ÚZEMNÍ PLÁN MĚSTA BRNA

Textová část Odůvodnění

Kapitola 19 Vyhodnocení připomínek

Svazek Pb18 *(bez osobních údajů)*

Ob-1 Obřany Kamčatka, Ob-4 Obřany Výpustky a Ob-5 Obřany Nadloučí:

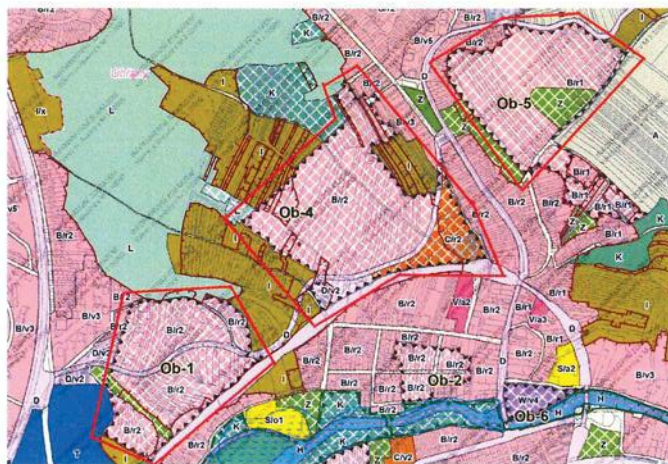
Jedná se o rozsáhlé návrhové plochy pro rodinné domy (příp. malé bytové domy). V případě oblasti Kamčatka jde o zástavbu na místě původních zahrádek, na místě již stojí četné rodinné domy. V případě zbylých dvou lokalit se jedná o rozsáhlou zástavbu na místě současných polí a luk. Při realizaci výstavby i ne v plném rozsahu lze očekávat zhoršení již tak nedobré dopravní situace (zejména na ulicích Fryčajova, Obřanská a Selská směrem do centra). Samozřejmě dojde ke znehodnocení zemědělské půdy a snížení retenční kapacity krajiny. Pro každou z lokalit je požadována územní studie.

Pr-1 Moravanské Lány:

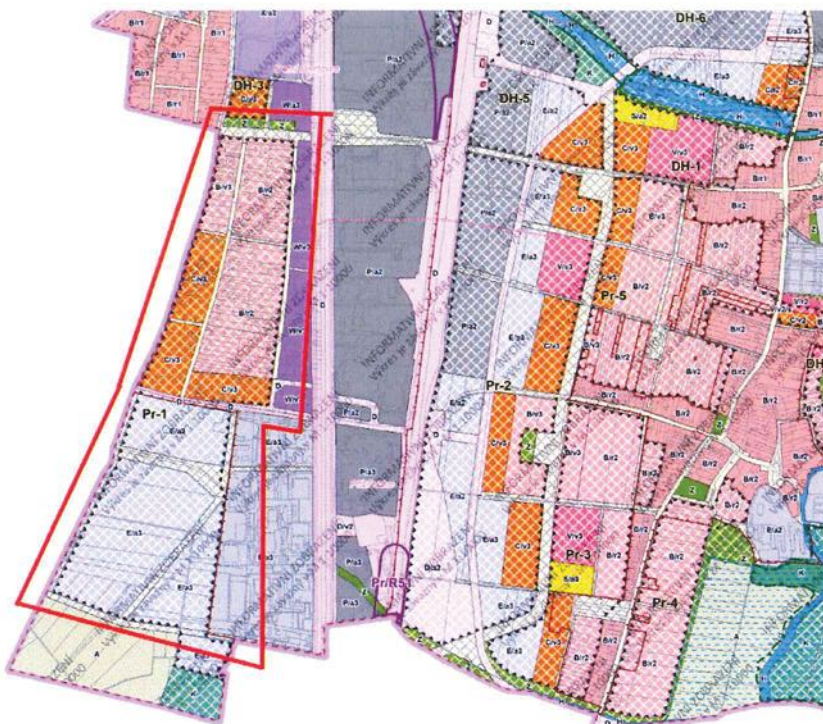
Jedná se o rozsáhlou návrhovou plochu výstavby suburbánního typu s obytnou, komerční i výrobní (pravděpodobněji skladovací) funkcí. Výstavba znehodnocuje značnou plochu zemědělské půdy a přispívá ke snižování retenční kapacity krajiny. Dá se také očekávat značný nárůst dopravní zátěže ve směru do centra města.

Je-1 Jehnice Plástky:

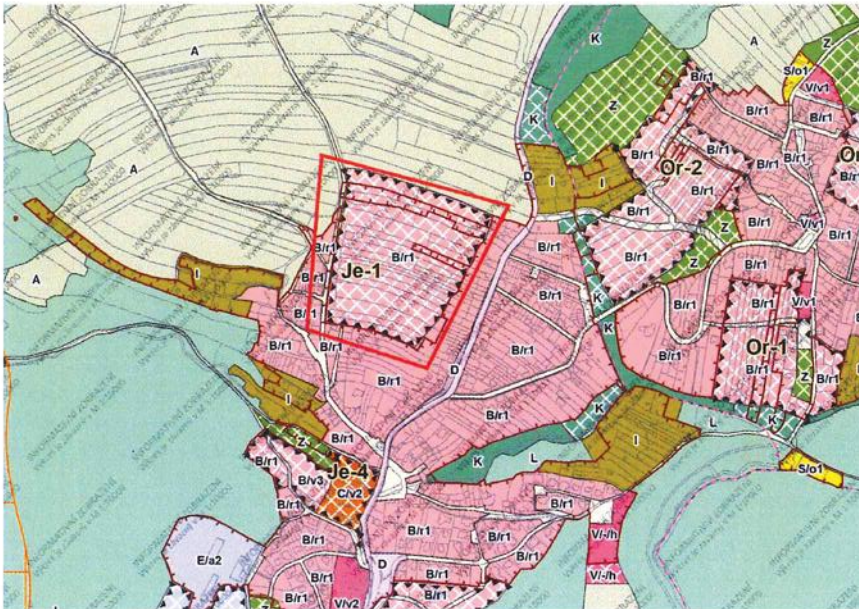
Jedná se o poměrně rozsáhlou plochu rodinných domů, která bude spolu s doplněním výstavby rodinných domů v Ořešíně znamenat značné navýšení kapacity severní okrajové části Brna. Dá se očekávat značný nárůst dopravní zátěže ve směru do Řečkovic. Výstavba v této lokalitě je podmíněna územní studií, nicméně požadavky na územní studii jsou jen velmi nespécifické.

Ze-1 Cejl - Špitálka:

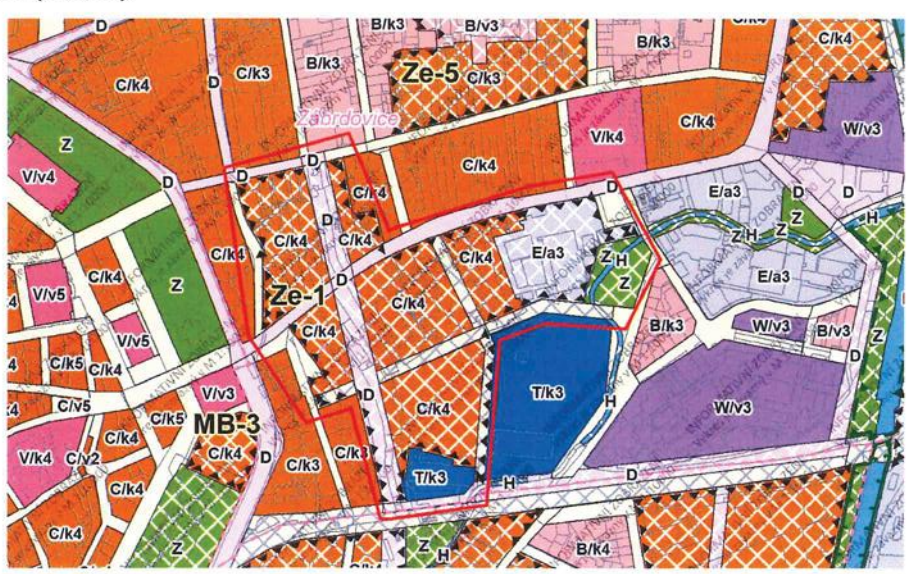
Na přestavbu tohoto území byl vybrán návrh z mezinárodní architektonické soutěže. Respektujeme výsledek této soutěže, byť není z našeho pohledu úplně šťastný. V místě zejména hrozí nedostatečný podíl zeleně (pro zmírnění efektu tepelného ostrova), přehuštění lokality a nedostatek veřejných a komunitních služeb.

6301

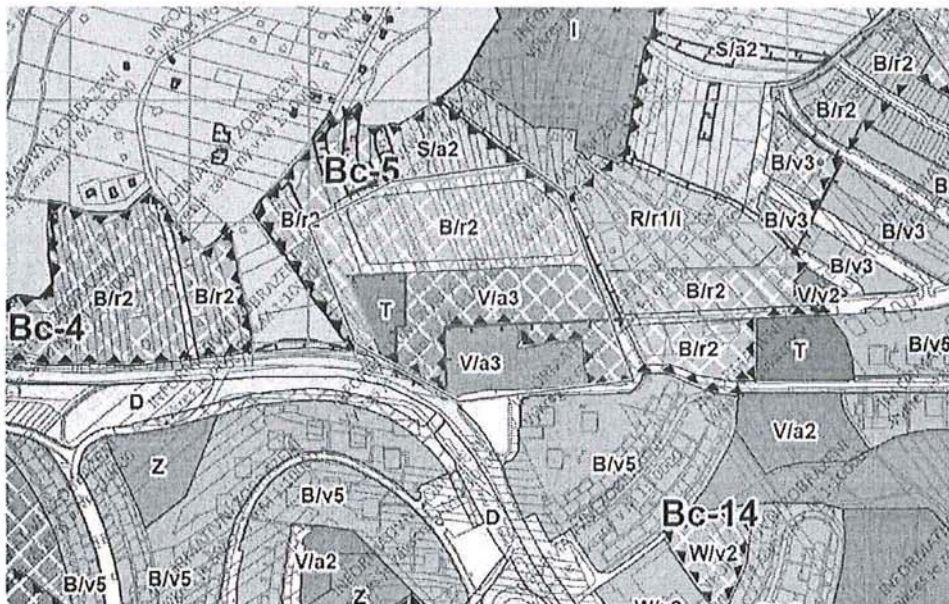
Dobrý den, chci podat připomínku k návrhu nového územního plánu města Brna. Vedle uvedené lokality, Vejrostova 6, trvale žiji. Právě probíhá přepis nemovitostí, stanu se vlastníkem jedné z přímo dotčených nemovitostí. V uvedené zakreslené oblasti je dle nového návrhu územního plánu plánována výstavba obydlí. S tímto nesouhlasím. Stejně tak jako mnoho našich sousedů. Přejeme si, aby v novém územním plánu zakreslené území zůstalo jako doposud, tedy z převážné většiny jako orná půda. Nikoliv aby sloužilo k obytným účelům.

Odůvodnění: všechny stávající příjezdové komunikace do Bystrce jsou již maximálně vytíženy. Zejména v ranních a odpoledních špičkách je kapacita komunikací zcela nedostatečná. Například i křižovatky u UNI Hobby v Bystrci, u nichž v dohledné době také nedojde k opravě a navýšení možné kapacity dopravy. Totéž se týká příjezdu od Staré dálnice. Příjezdu od Žebětína. Další zahuštění výstavbou v této oblasti není vhodné. Dále, již nyní je v přilehlých ulicích téměř nemožné zaparkovat. V uvedené zakreslené lokalitě má být provedena výstavba domu se sociálním bydlením. Ani u této výstavby není plánováno s odpovídajícím počtem parkovacích míst. Výstavba v této lokalitě jen dále prohloubí kritický nedostatek parkovacích míst v dané lokalitě. Navíc, výstavbou v uvedeném území musí dojít i k obousměrnému průjezdu ulicí Vejrostova (poblíž domů Vejrostova 5 a 6) a tudíž ještě dále ubudou parkovací místa - podélná stání na ul. Vejrostova. Komunikace nemá potřebnou šířku. V minulosti bylo opakovaně žádáno, aby přilehlé parkoviště u domu Vejrostova 6 bylo přeznačeno a parkovací místa měla standardní rozměry (nyní jsou podstatně užší než je stávající norma). Toto bylo městskou částí zamítnuto z důvodu, že by se tímto přišlo o parkovací místa. Výstavba dalšího parkoviště v zakreslené lokalitě byla městskou částí zamítnuta, s odůvodněním, že uvedená lokalita musí nadále zůstat jako zeleň, či orná půda. Proto nyní nadále požadujeme totéž, aby uvedená lokalita dále figurovala jako zeleň, či orná půda. Je tedy zřejmé, že si i MČ uvědomuje nedostatek parkovacích míst. Dále, přilehlá lokalita ulice Vejrostova a konce ulic Ečerova jsou klidná zástavba v přírodě. Další výstavbou v uvedené lokalitě dojde k nadměrnému hluku. A to i po dokončené výstavbě z důvodu dopravní obsluhy, navážky zásobování a podobně. Rovněž obyvatelům domů Vejrostova 5 a 6 výstavbou domu se sociálními byty zanikne výhled na Brněnskou přehradu a dojde tak ke snížení ceny jejich nemovitostí. V uvedeném zakresleném území by do budoucna nebyla vyřešena ani další obslužnost území.

náměstí v Kohoutovicích

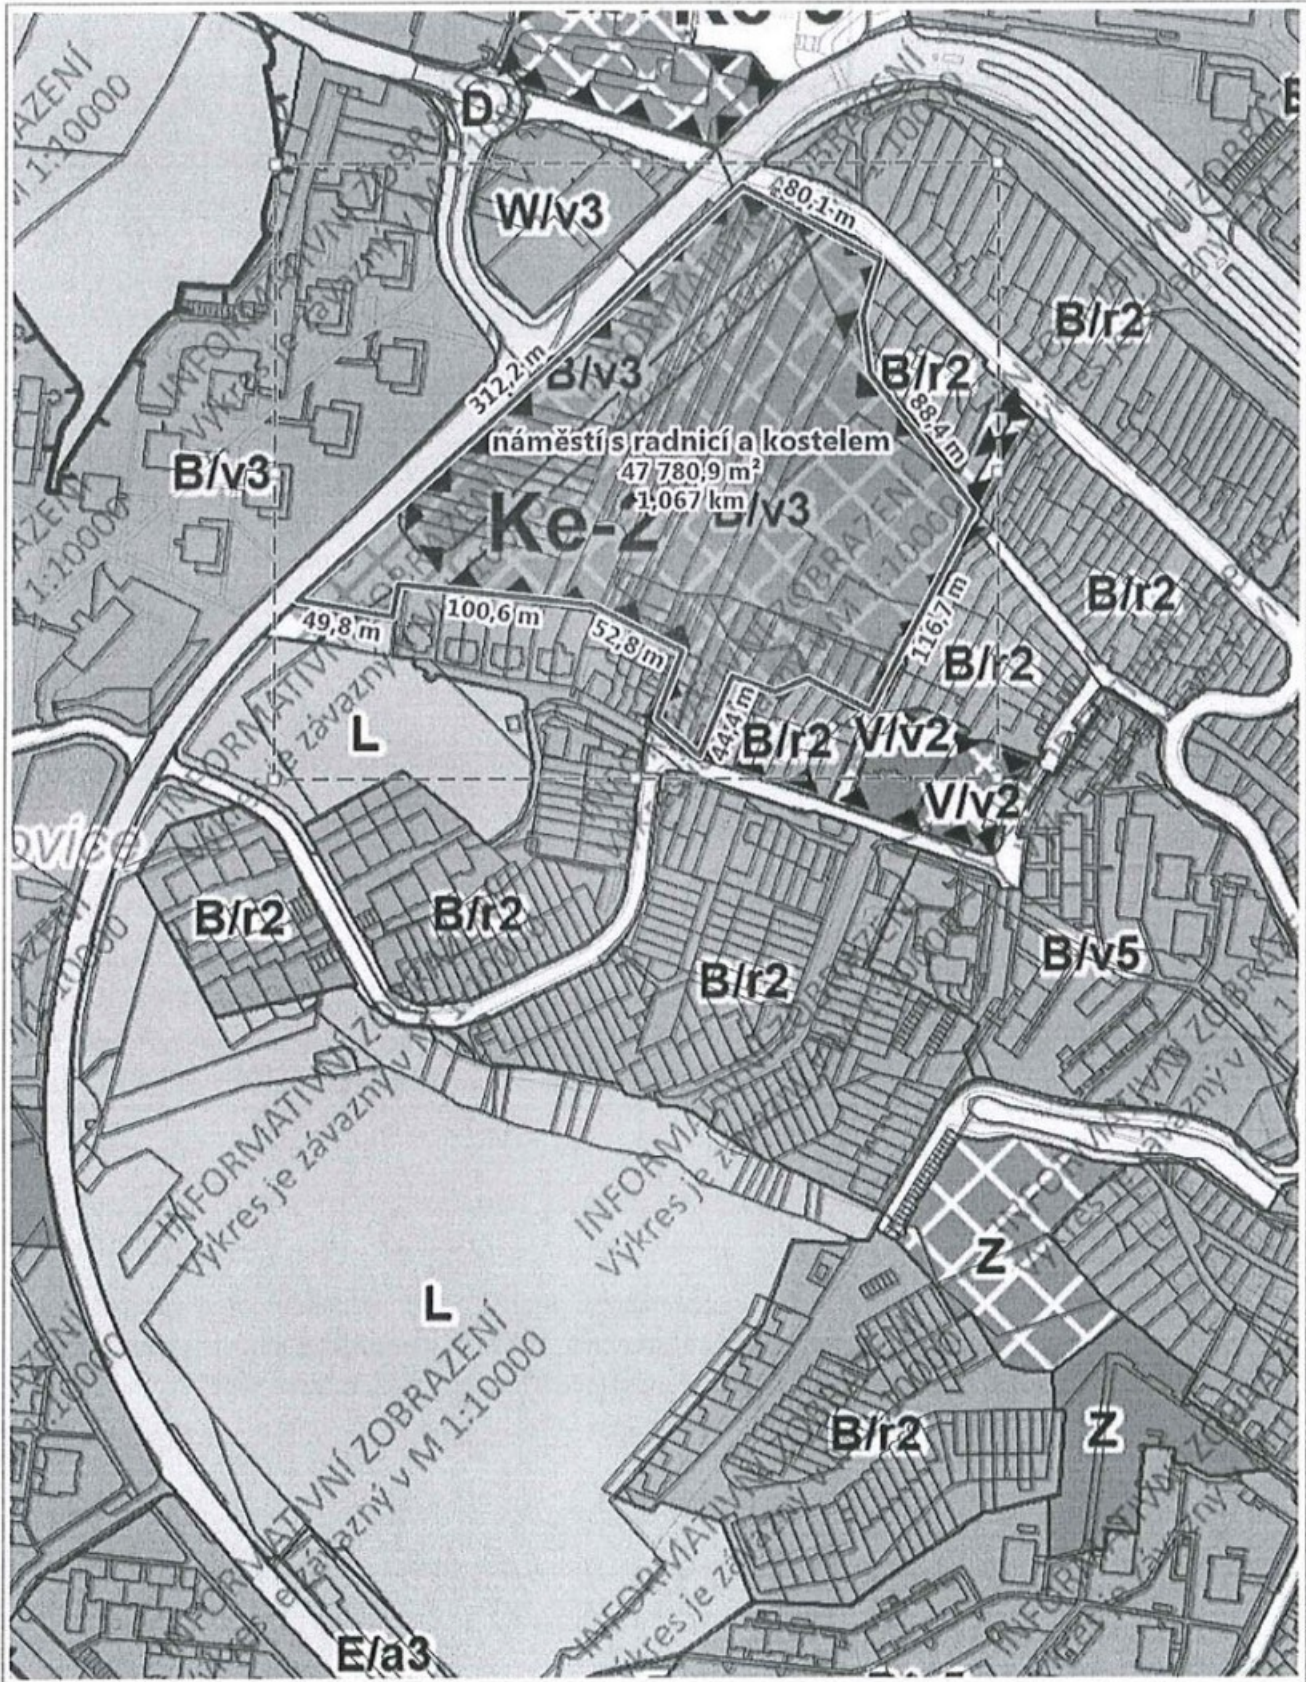
Na územním plánu z 90. let bylo vkusné osmiúhelné náměstí, které bychom v Kohoutovicích potřebovali –
čtvrť o velikosti okresního města dodnes žádné náměstí nemá. Součástí náměstí dle tehdejšího územního
plánu byl i kostel (základní kámen posvětil papež při návštěvě Moravy). Hodila by se sem i radnice a
kulturní dům (dvě různé stavby, nikoli radnice, předkládaná veřejnosti jako tzv. kulturní dům).
